NAZWA PROJEKTU	20200730 10:00
ADRES	ul. Przykładowa
KLIENT	p. Marcin
DATA	01.07.2020
UTWORZONO	30.07.2020, 15:05
UTWORZYŁ	Biuro Pewny Lokal

PRZYKŁADOWY RAPORT SPRAWDZENIE EKIPY WYKOŃCZENIOWEJ

#1

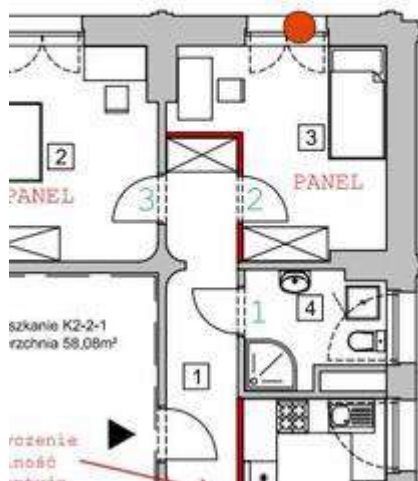
Głębokie uszkodzenie mechaniczne oszklenia skrzydła biernego

#4

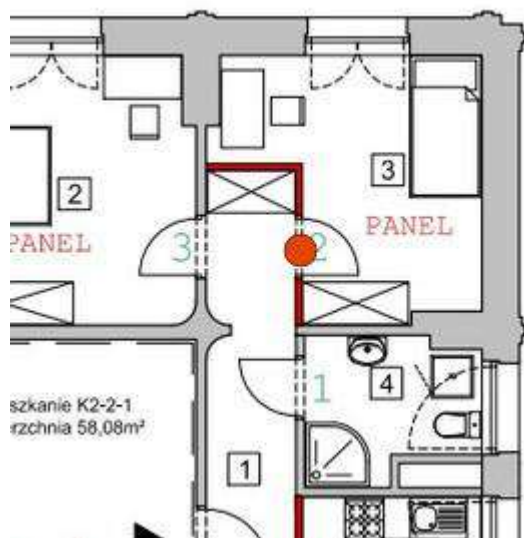
Obróbka tynkarsko-malarska przy ościeżnicy drzwi (górna część)

#9

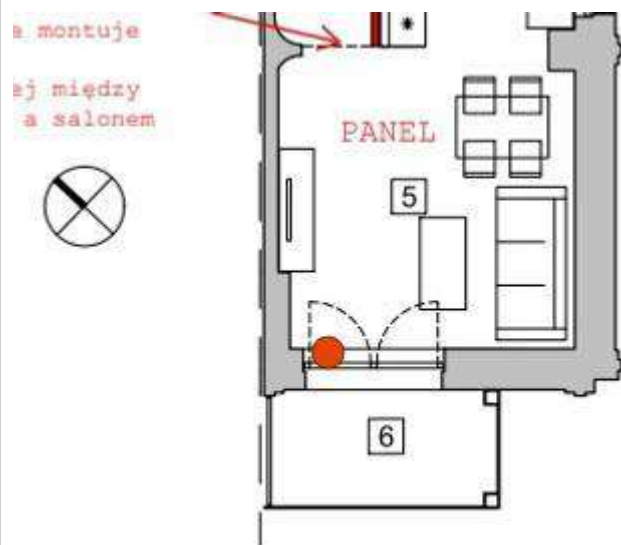
Uszkodzenia mechaniczne oszklenia skrzydła czynnego

#11

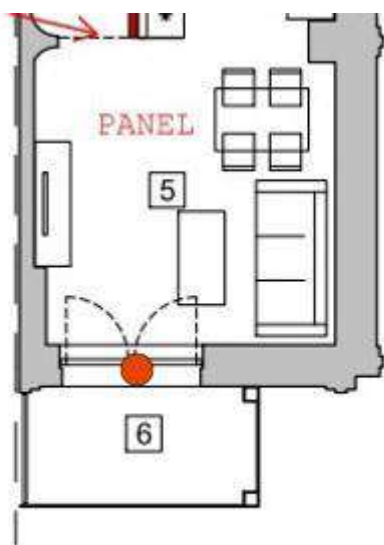
Zabrudzenia/kosmetyka skrzydła biernego

#12

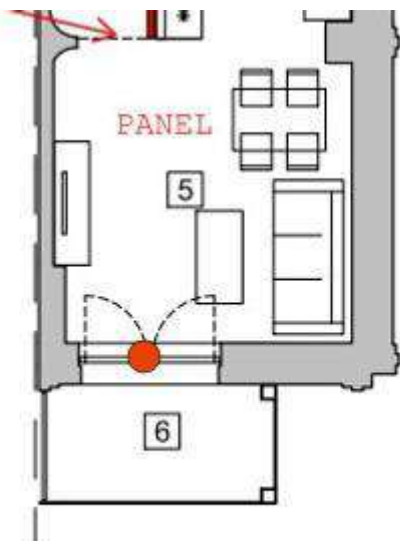
Wkleśnięta uszczelka na maskownicy rama okna-panel w salonie

#13

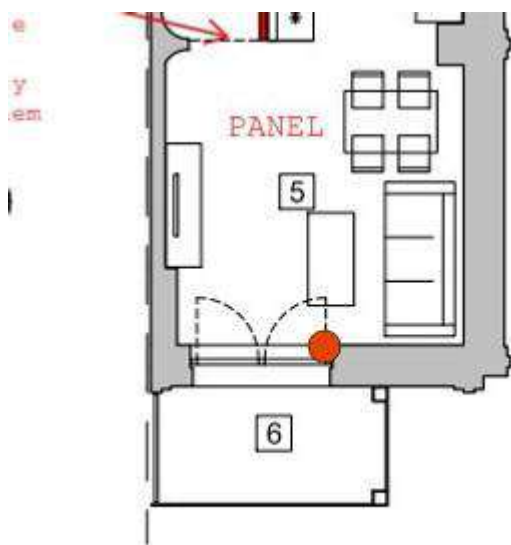
Źle spasowana listwa podłogowa

#14

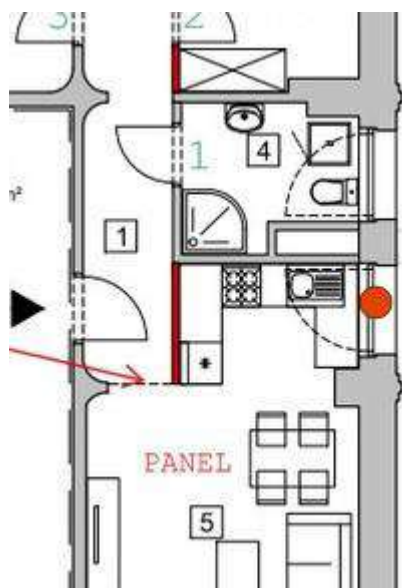
Nieszczelna spoina na łączeniu rama okna-parapet w aneksie

#16

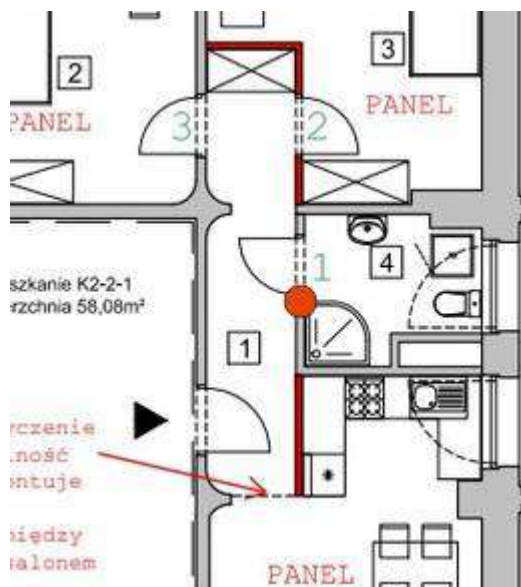
Brak uszczelnienia ościeżnicy na fragmencie 1cm (na głębokości opaski) w miejscu szczególnie narażonym na wilgoć

#17

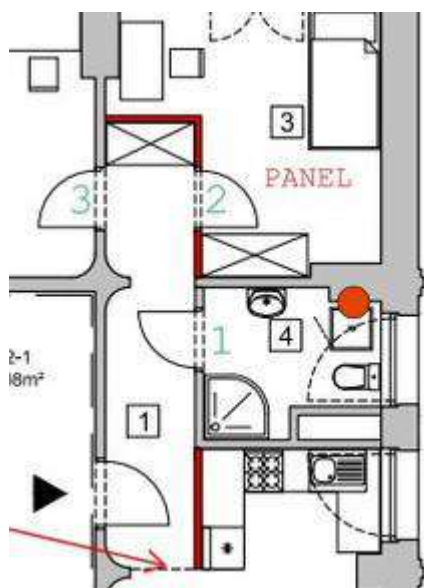
Wada fabryczna grzejnika w łazience

#18

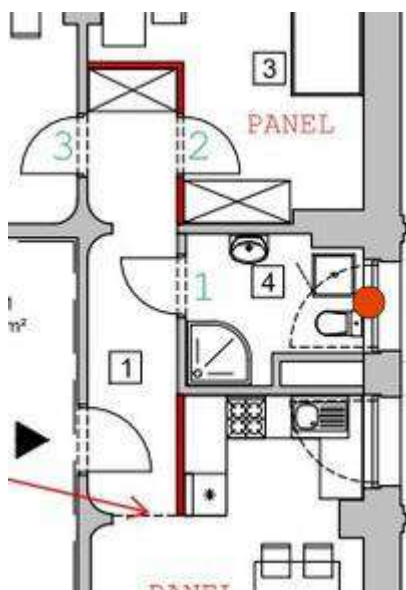
Uszkodzona (przypalona) rama okna łazienka

#19

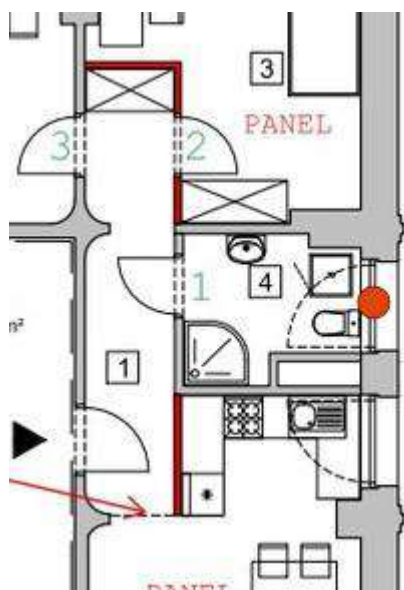
Punktowe zabrudzenia ściany pod oknem w łazience

#20

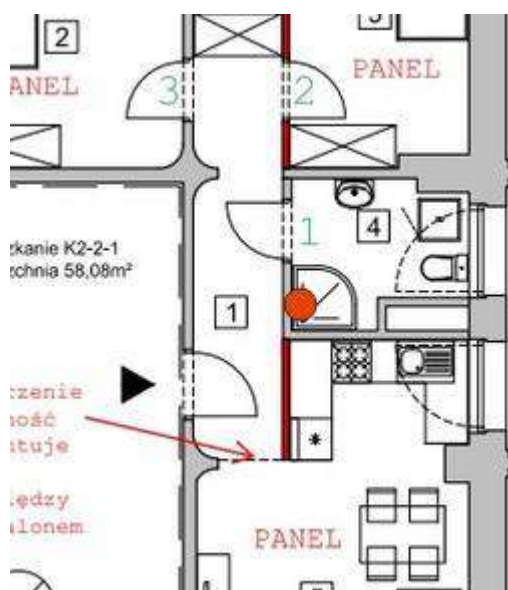
Brak liniowości płytek pod prysznicem

#21

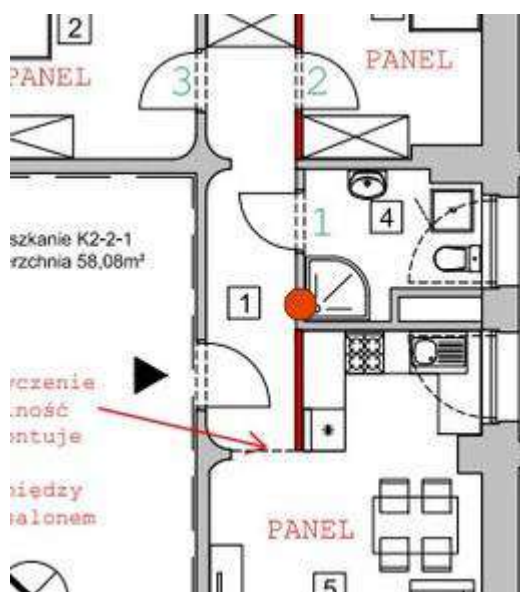
Nieszczelność przy połączeniu mieszacza z deszczownicą (przeciek)

#22

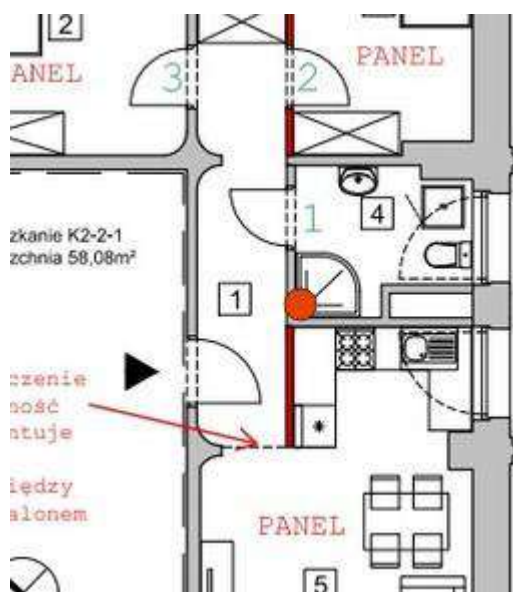
Nieszczelność przy profilu mocującym przeszklenie prysznicza

#23

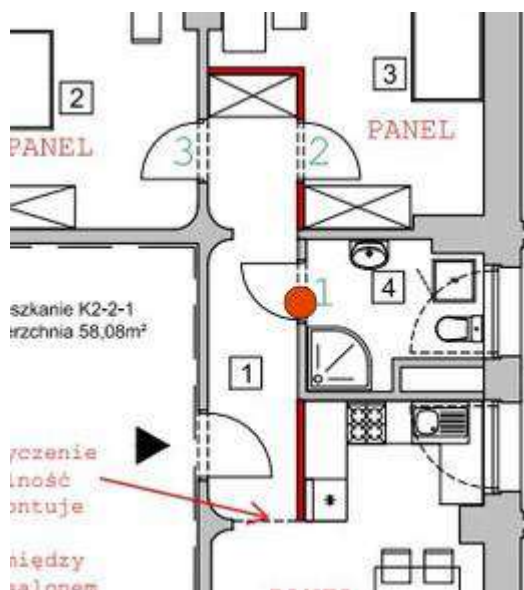
Kosmetyka ościeżnicy drzwi łazienka (uszkodzenia mechaniczne)

#24

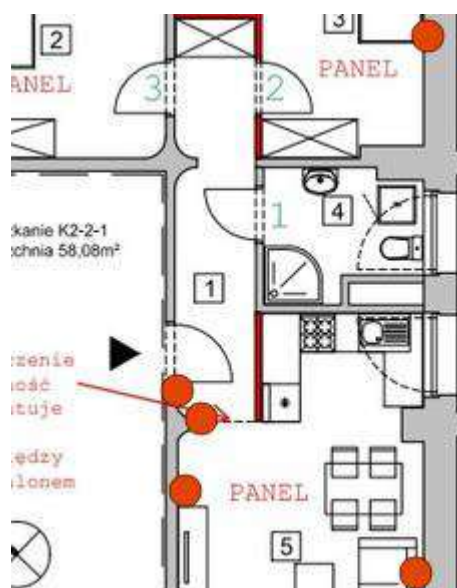
Zabrudzenia ścian

#25

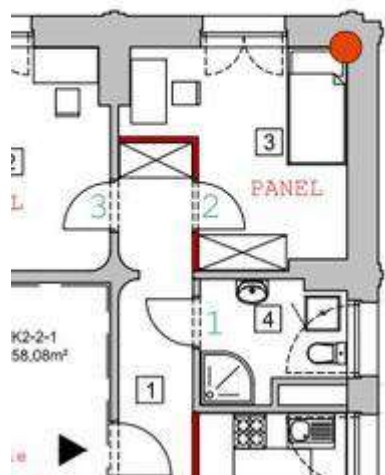
Zabrudzenie listwy farbą

#26

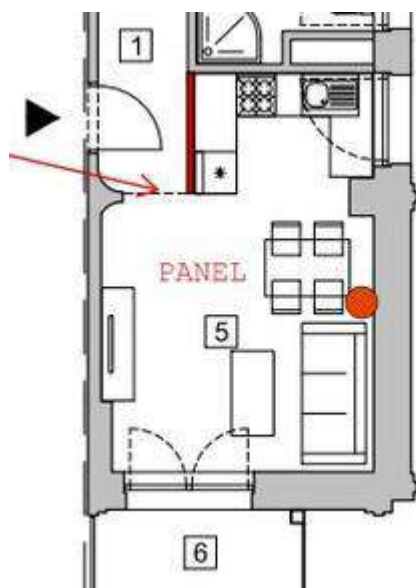
Montaż gniazda elektrycznego
